**MISE EN CONFORMITE DE 4 CAPTAGES PUBLICS D’EAU POTABLE**

**Couffours, les Ducs, Fraissinet Langlade et Mialanette**

**Réunion de synthèse du 14 septembre 2020 à 14 heures**

**COMPTE RENDU**

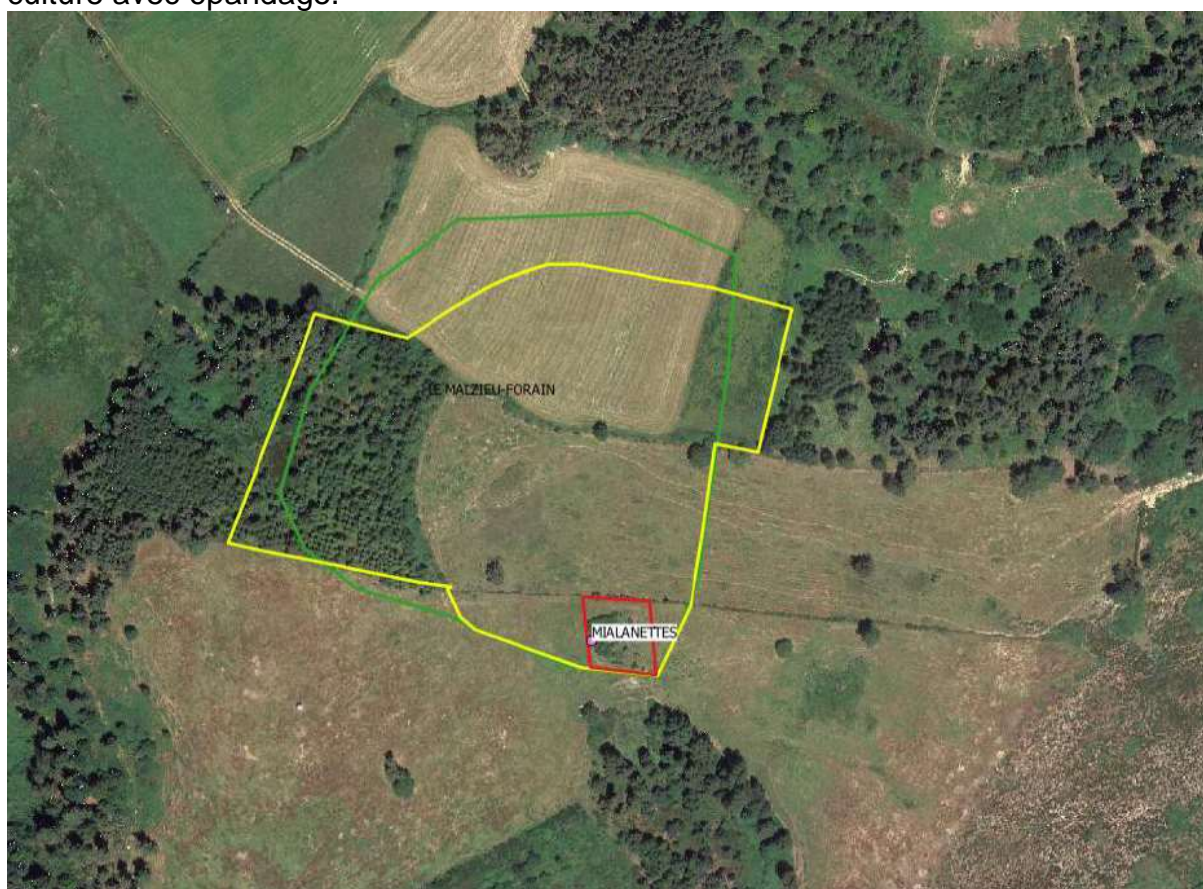
L'exutoire du trop-plein n'est pas protégé et il existe un système de récupération de l'eau pour un bac abreuvoir sans flotteur mais qui se trouve tout près du thalweg.

Madame COGOLUEGNES intervient pour préciser que cette récupération du trop-plein est soumise à la réglementation sur les prélèvements et devrait être comptabilisé. Des réclamations d'autres usagers peuvent être faites à l'encontre de cet usage gratuit de l'eau. Il s'agit du même problème au captage de Couffours.

Madame COGOLUEGNES ajoute que l'écoulement du trop-plein relève également du code civil.
